No.2280

プロダクト・ニュース

ACサーボモータ 形R88M-Uシリーズの動力ケーブル引き出し部
クランプ品 新発売にともなう生産中止のお知らせ

30W、50W、100W

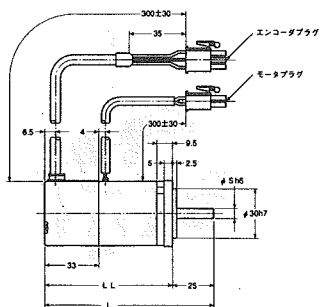
動力ケーブル引き出し部に ケーブルクランプが取り付く ため、クランプが機械と干渉 しないか確認が必要です。 ただし、取り付け姿勢の変更 で対応は可能です。	推奨代替商品	本体の色	外形寸法	配線/接続	取付寸法	定格/性能	動作特性	操作方法
	形R88M-U□□□30□Aシリーズ	◎	○	◎	◎	◎	◎	◎

- 動力ケーブル引き出し部のみ変更となり、その他寸法は同一です
- 外部接続、性能、仕様は同一です
